ZMĚNOVÝ LIST: Změna skladby střechy		číslo ZL: ZL 01-1
Název akce:	„Rekonstrukce střechy na budově JIC – INTECH 2“	
Objednatel:	Jihomoravský kraj, Žerotínovo nám. 449/3, 601 82 Brno	
Zhotovitel:	SEADON s.r.o., se sídlem Rovniny 1116/45, 748 01 Hlučín, IČO: 28601505	
Změnový list vystavil:	Zástupce GD	
Datum:	17.04.2025	
Tento změnový list popisuje uvažovanou změnu rozsahu díla a je podkladem pro sjednání změny díla formou Dodatku smlouvy o dílo, který podléhá schválení volenými orgány Jihomoravského kraje. Zhotovitel tyto práce provede v souladu s ustanovením smlouvy o dílo ze dne 28.11.2024. <u>Původní řešení dle smluvní dokumentace:</u> Projektová dokumentace pro provedení navrhovala skladu střešního pláště: Rozchodníková rohož S5 40mm Substrát střešní extenzivní 60mm Textilie, Nopová fólie Textilie, Hydroizolační fólie, Textilie Polyuretanové lepidlo, Tepelná izolace EPS 150 s uzavřenou povrchovou strukturou Polyuretanové lepidlo, Tepelná izolace 150 Polyuretanové lepidlo, Spádové klíny (tepelná izolace) Parozábrana, přípravný nátěr Stávající ŽB kce Neřešena tepelná izolace pod výparníkem. <u>Nové řešení:</u> Součástí nového řešení je aqua deska, která umožňuje větší absorpci vo

Detail skladby

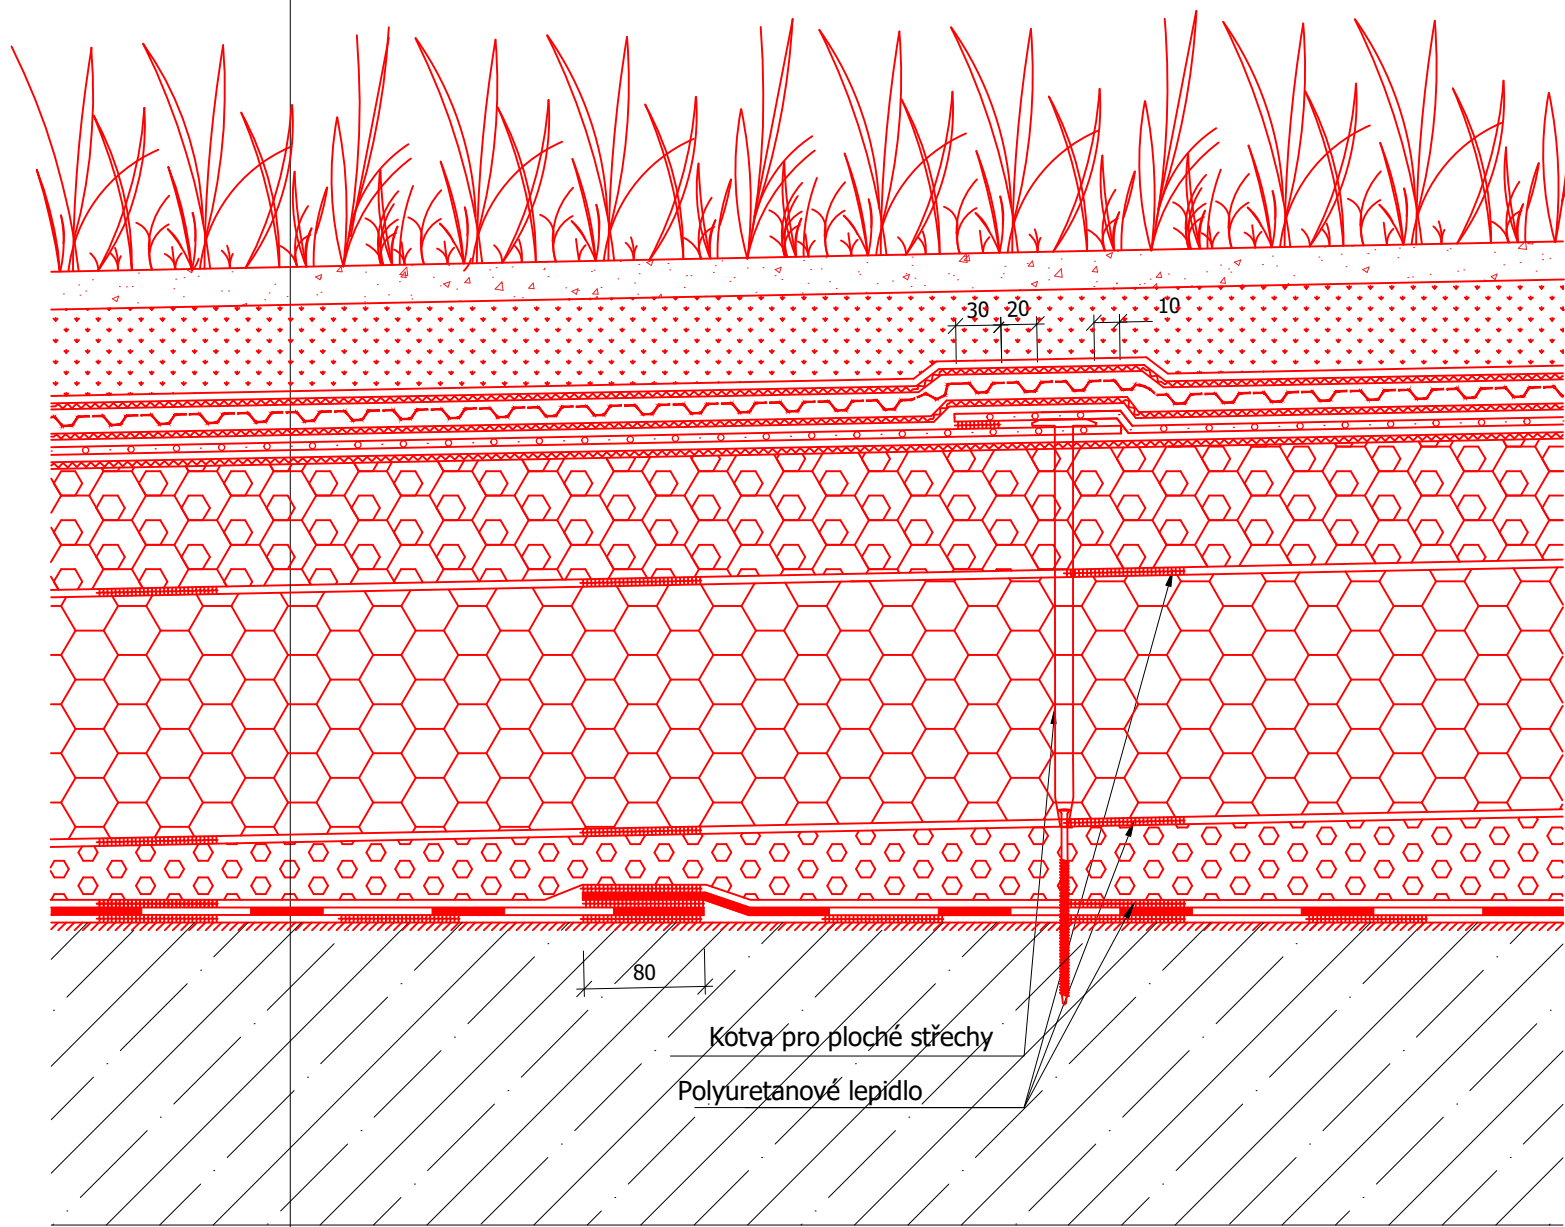
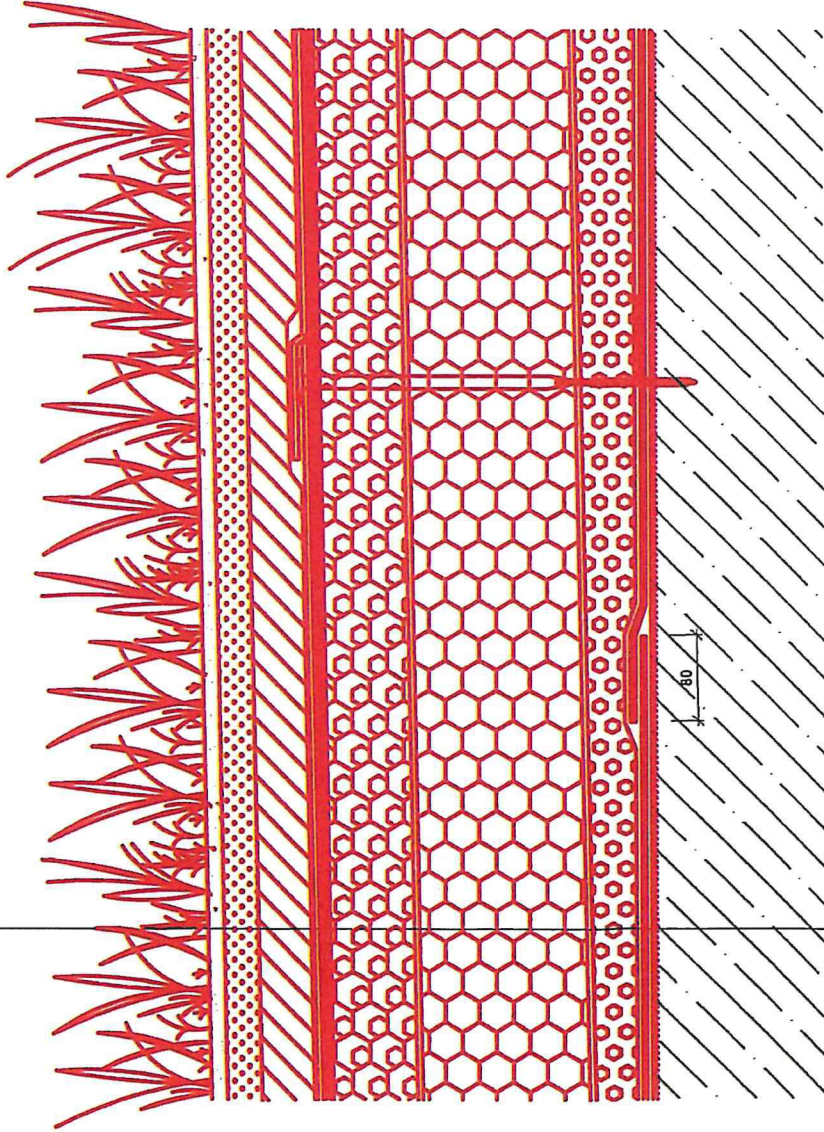
- Rozchodníková rohož S5
- Substrát střešní extenzivní
- Textilie
- Nopová fólie
- Textilie
- Fólie
- Textilie
- Tepelná izolace EPS s uzavřenou povrchovou strukturou 150kPa
- Polyuretanové lepidlo
- Tepelná izolace EPS 150
- Polyuretanové lepidlo
- Tepelná izolace EPS 150-SPÁDOVÉ KLÍNY
- Polyuretanové lepidlo
- Parozábrana
- Přípravný nátěr
- Těžká nosná konstrukce střechy

- Rozchodníková rohož S5
- Substrát střešní extenzivní
- Aquadeska FLORA tl.50mm
- Geotextilie 300g/m
- PVC folie
- Separáční vrstva
- Tepelná izolace EPS s uzavřenou povrchovou strukturou 150kPa
- Polyuretanové lepidlo
- Tepelná izolace EPS 150
- Polyuretanové lepidlo
- Tepelná izolace EPS 150-SPÁDOVÉ KLÍNY
- Polyuretanové lepidlo
- Parozábrana
- Přípravný nátěr
- Těžká nosná konstrukce střechy

Pol. č.	Kód	Popis	MJ	Množství dle PD	Množství skutečné	Rozdíl	J.cena [CZK]	Cena celkem [CZK]	Cenová soustava
Objekt: Budova 2 JIC - INTECH									
2		Aquadeska ISOVER FLORA	m2	0,000	632,640	632,640	310,16	196 221,08	Individuální ceník
3	713100190RA0	Izolace tepelné volně položené	m2	0,000	632,640	632,640	123,50	78 131,04	RTS
0				0,000	0,000	0,000	0,00	0,00	
Mezisoučet								274 352,12
